Bereiche mit wichtigen Kritikpunkten an den NIST-WTC-Berichten

Unten finden Sie eine Reihe von 25 überprüfbaren Punkten, welche deutlich aufzeigen, dass die Berichte, welche vom National Institute of Standards and Technology (NIST) über die Zerstörung des World Trade Centers (WTC) angefertigt wurden, unwissenschaftlich und betrügerisch sind. Dafür sollte NIST selbst - einschliesslich seiner Hauptautoren, Shyam Sunder und John Gross, einer Untersuchung unterzogen werden.

Bild 4-62. Äussere Verbiegung nach dem Beginn des KomplettEinsturzes

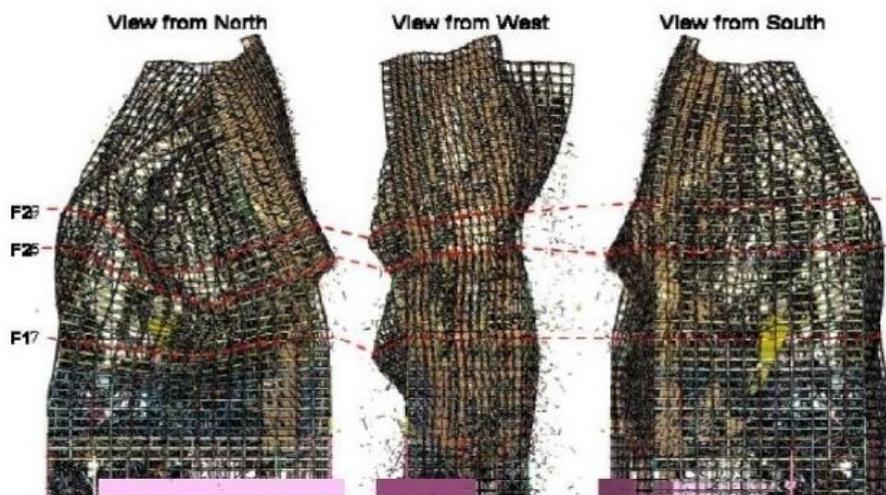
Technische Stellungnahme: Das Computermodell von NIST über das WTC7 zeigt an der Aussenseite grosse Verformungen, wie sie auch bei einem natürlichen Einsturz zu erwarten wären. Diese sind aber nicht in den Videos von dem tatsächlich erfolgten Ereignis zu beobachten. Es gibt keinen Ansatz in dem NIST-Bericht, um diese Diskrepanz zu erklären.

In den Filmausschnitten des tatsächlichen Einsturzes beginnt das westliche Penthouse des WTC 7, welches fast die Hälfte der Länge des Daches umfasst, eine halbe Sekunde vor dem völligen äusseren Einsturz zu fallen. Und dennoch behauptet der NIST-Bericht, dass das ganze Gebäudeinnere versagte und völlig einstürzte, bevor dann die äussere Hülle zusammenbrach. Da es kaum eine sichtbare Verformung der Aussenwand bei dem tatsächlichen Einsturz gab, und da der Zeitpunkt des Einsturzes des westlichen Penthouses auf ein fast gleichzeitiges Versagen von Innerem und Äusserem hinweist, scheint es offensichtlich, dass die gravierende Verformung der Aussenwand in dem NIST-Modell zeigt, dass ihr Modell gar nicht die tatsächliche Einsturzsituation abbildet. Der Fall des westlichen Penthouses, welcher nur kurz vor dem äusseren Gebäudeteil beginnt, ist vielmehr ein Hinweis auf eine geplante Sprengung, bei der die inneren Säulen nur den Bruchteil einer Sekunde vor den äusseren durchgetrennt werden, um eine Zugkraft der Aussenteile in das Gebäudeinnere zu erzeugen und so die Trümmer innerhalb des Gebäudegrundrisses beisammen zu halten.

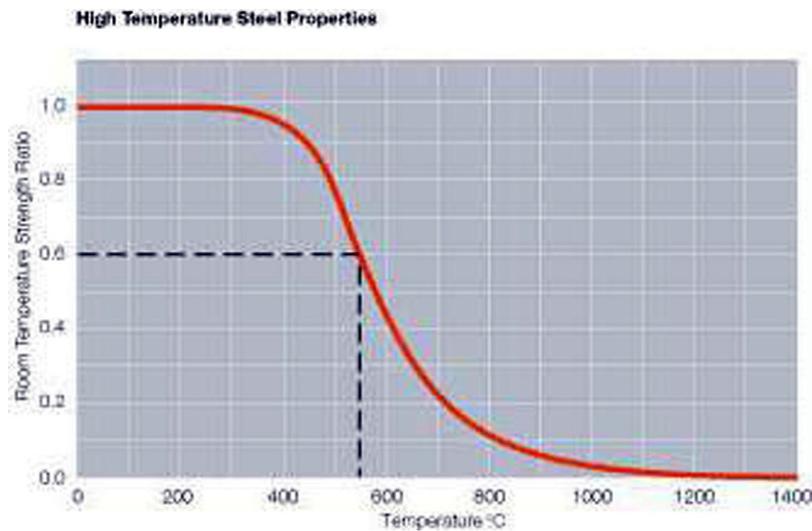
Technische Stellungnahme: NIST behauptet, dass die Trümmer des Flugzeugeinschlags in WTC 1 die feuerschützenden Materialien vom Trägerverbund entfernten - gerade auf der dem Einschlag entgegengesetzten Seite des Gebäudes - bis zu dem Punkt, an dem der Stahl am Trägerverbund darauf anfällig für Brände wurde. NIST versuchte diese Hypothese mit einer ballistischen Feuervorrichtung zu bestätigen, bei der Schrot und Granatsplitter auf Stahlplatten und -träger geschossen wurden, welche mit SFRM ummantelt waren (Sprayed on Fire Resistant Material). Während dieses Tests wurde das Gewehr bei Geschwindigkeiten von ca. 150 m/s (540 km/h) abgefeuert und erzeugte Schaden am SFRM. Aber in einem Versuch gab es eine Fehlzündung und erzeugte ein Projektil mit einer Geschwindigkeit von nur 31 m/s (112 km/h), welches keinen Schaden am SFRM ergab.

WTC1 wurde auf der Nordseite des Gebäudes getroffen. NIST behauptet, dass dadurch der Feuerschutz an den Trägern auf der Südseite abgerissen wurde, was sie zum Einsinken brachte und die Südseite des Gebäudes ins Innere zog, was den Einsturz einleitete. Jedoch zeigt NISTs eigene Analyse von der Bremsung des Flugzeugs, 0,4 Sekunden nach dem Einschlag in das WTC1 auf der Nordseite, dass das Trümmerfeld sich mit durchschnittlich 15 m/s (56 km/h) fortbewegt, als es die Zone des Trägerverbunds auf der Südseite des Gebäudes erreicht. Wie kann NIST es rechtfertigen, dass die Trümmer des Flugzeugs den Feuerschutz des Stahlverbunds auf der Südseite des Gebäudes beschädigen, wenn ihre eigenen Tests und Analysen dies auszuschliessen scheinen?

- Zwei Diagrammen für den Vergleich Beschleunigung Balzac-Vitry und WTC1 unten:

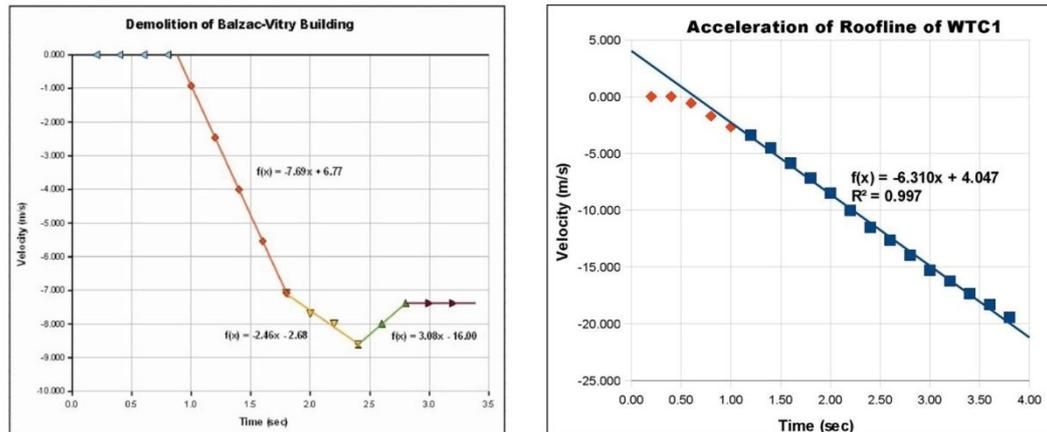
Diese Forschung stellt noch mehr Unterstützung für das Argument bereit, dass gerade das Fehlen einer Verlangsamung beim Einsturz des WTC 1 ein sehr gewichtiges Hindernis dafür ist, einen natürlichen Einsturz anzunehmen.

Die Geschwindigkeitskurve der oberen Teile sowohl eines Gebäudes, das mit Verinage-Technik abgerissen wurde, und das des WTC 1, sind unten abgebildet. Nehmen Sie bitte die plötzliche Reduktion der Geschwindigkeit beim Einsturz mit natürlicher Kraft wahr, welcher die Verinage-Abriss-Methode bei dem Balzac-Vitry-Gebäude in Frankreich verwendete, gegenüber der kontinuierlichen Beschleunigung des WTC 1. Die Säulen des WTC 1 müssen vor dem Aufprallen "beseitigt" worden sein. Dies kann nur mit Sprengstoffen geschehen - für die es genügend Hinweise gibt, wie sie in dem Dokumentarfilm "9/11: Explosive Evidence - Experts Speak Out" weiter ausgeführt sind.
